**Arrêté préfectoral complémentaire n°DDPP - DREAL UD38-2021- 06.. 26
du 15 JUIN 2021**

**Portant modification des prescriptions de réhabilitation applicables au site
anciennement exploité par la société BECKER INDUSTRIE sur la commune de Le
Pont-de-Claix**

Annexe : cartographie de la « zone Ouest » (zone de pollution concentrée en PCB)

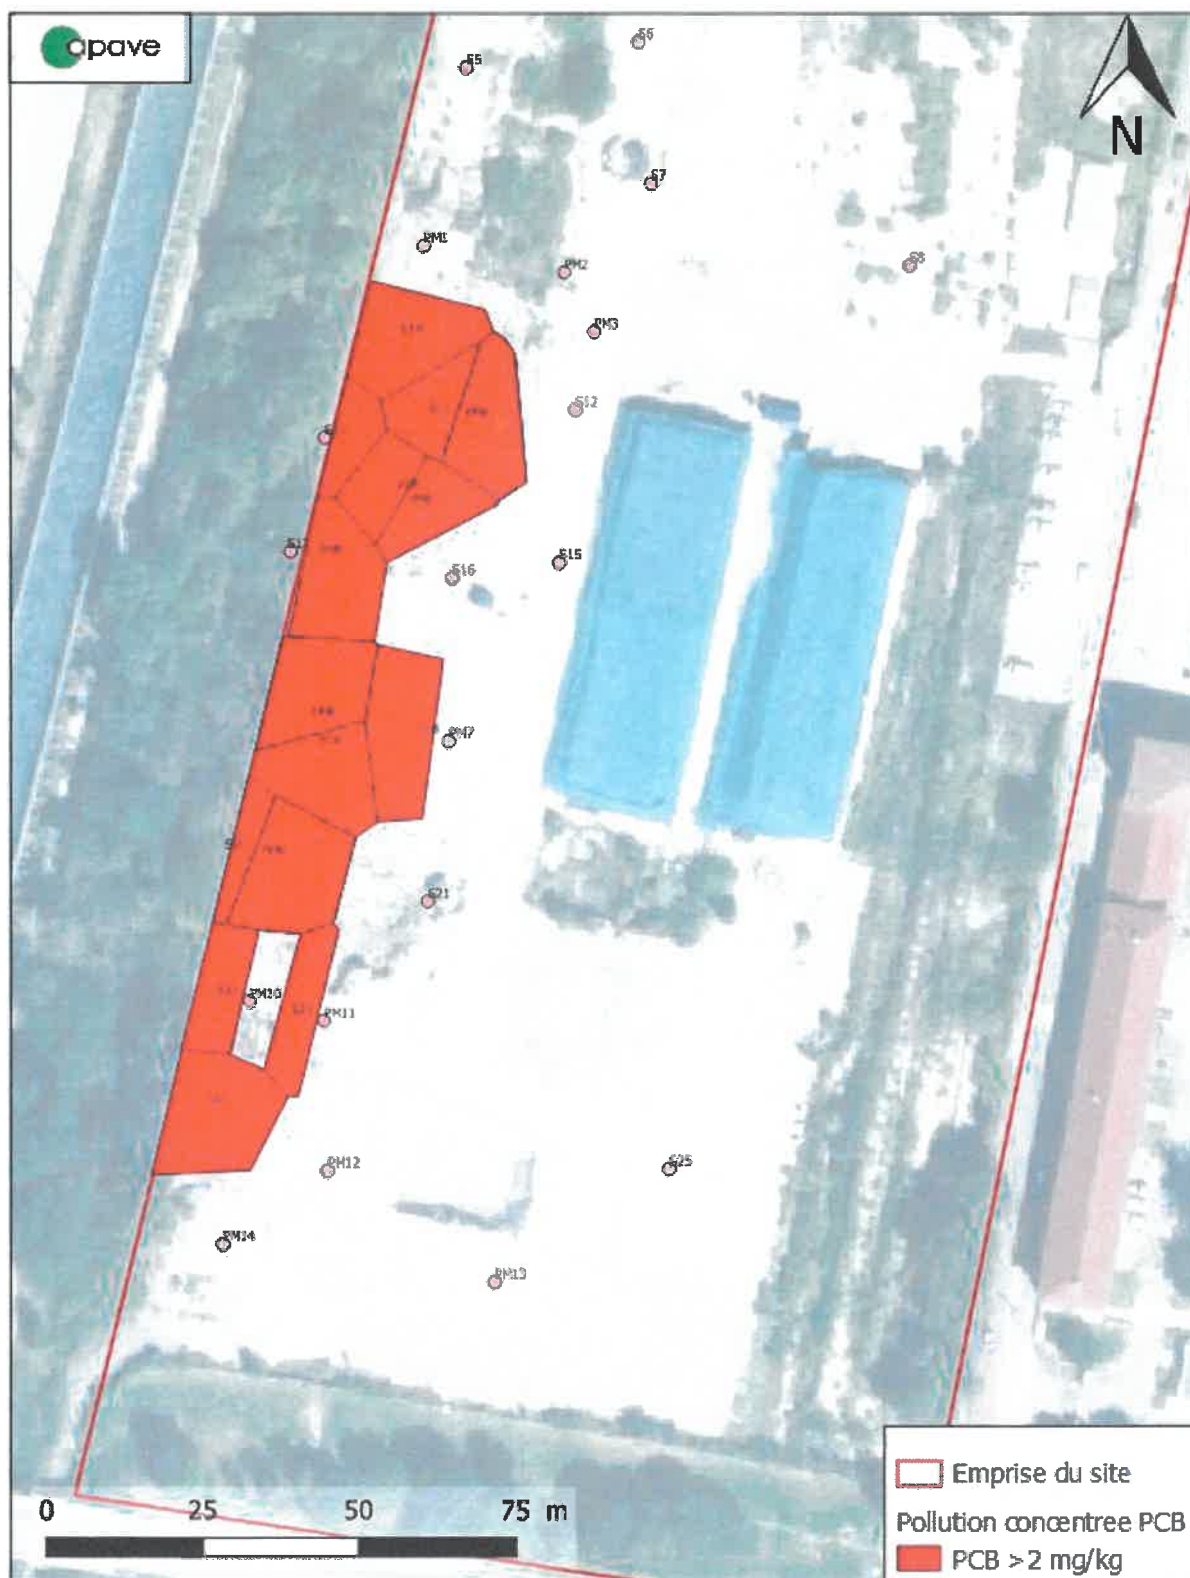
Les travaux de réhabilitation porteront sur la zone située à l'ouest du site (appelée zone Ouest dans la suite du présent arrêté), identifiée dans le plan de gestion du dossier transmis le 4 février 2021 et dont la cartographie est annexée au présent arrêté, et au niveau de laquelle une pollution en PCB « concentrée » a été identifiée lors des investigations complémentaires menées en 2019. Cette zone inclut totalement ou partiellement les zones sources n°2, n°3, n°4 et n°7 mentionnées à l'article 4.1 de l'arrêté préfectoral du 7 janvier 2013.

L'exploitant procédera, dans un délai de 6 mois à compter de la notification du présent arrêté, à une excavation des terres polluées issues de cette zone de manière à procéder à leur traitement sur site ou hors site, après criblage éventuel des matériaux.

Les bords et fonds de fouille, ainsi que les remblais utilisés pour combler les excavations (terres après traitement, ou autres remblais) devront présenter une concentration en PCB (somme des 7 congénères) inférieure ou égale à 2 mg/kg.
